Association Valloire Nature Et Avenir
Chalet Pierre Paul
Les Verneys
73450 Valloire
Email : contact@vnea.net
Site Web : <http://www.vnea.net>

Objet: Contribution de VNEA à l'enquête publique sur la révision du PPRN de Valloire

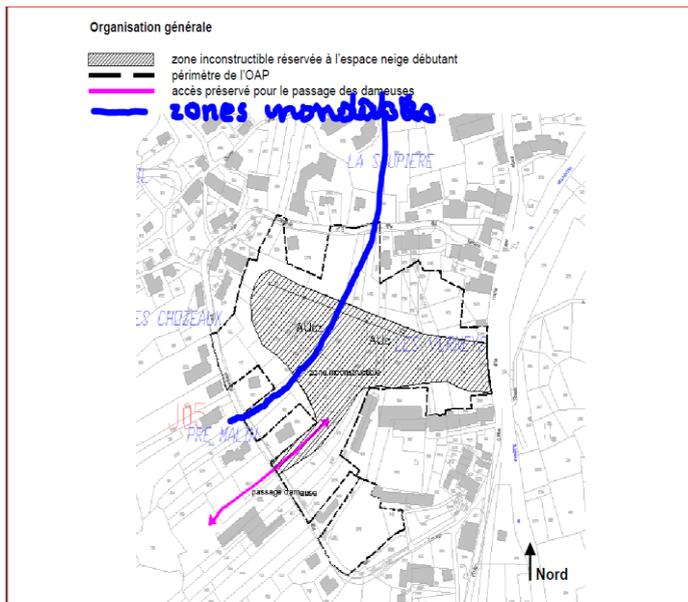
- Phénomènes plus récents (depuis 2006) : Il y a eu 8 crues torrentielles sur Valloire, dont plusieurs ont concerné le Rio Benoit qui, chaque fois, a fait de gros dégâts avec des ponts emportés. L'eau potable de la commune a été coupée à deux reprises pendant plusieurs jours, ce qui pose problème pour une station d'environ 20 000 lits. Il s'en est fallu de peu que le Rio Benoit sorte de son lit, comme en témoignent plusieurs photos disponibles sur le site de notre association. Ainsi la digue située au

niveau de la piscine des Arolles, qui protège tout le secteur du plat des Verneys, a failli être submergée comme le montre cette photo. Elle a dû être reconstruite (voir la rubrique *Urbanisation* → sous-section *Inondations*).

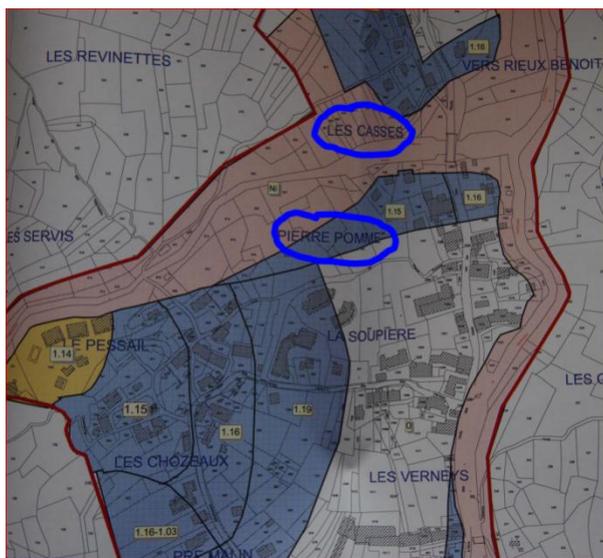
a) L'OAP (Orientation d'Aménagement et de Programmation) n°8 du PLU prévoit sur le plat des Verneys une urbanisation future en couronne d'environ 200 logements (1000 lits, densité de 200 logements/ha) pour moitié en zone classée « inondable ». Le petit télésiège et la piste attenante seraient maintenus. **Notre association conteste cette OAP**, dont il serait très difficile d'entraver la réalisation dans les termes prévus si le PLU n'était pas modifié suite à l'enquête du PPRN. Nous demandons pour les années à venir un gel des constructions dans cette zone afin d'avoir un peu de recul sur l'évolution des risques liés au glissement de terrain et aux crues du Rio Benoit.

A défaut, il paraît impératif de réduire la densité de logements pour ne pas dépasser celle de l'OAP n° 7 et des autres OAP de Valloire (à savoir 15 logements/ha). N'est-il pas absurde que cette densité soit plus élevée qu'ailleurs dans une zone à risque ?
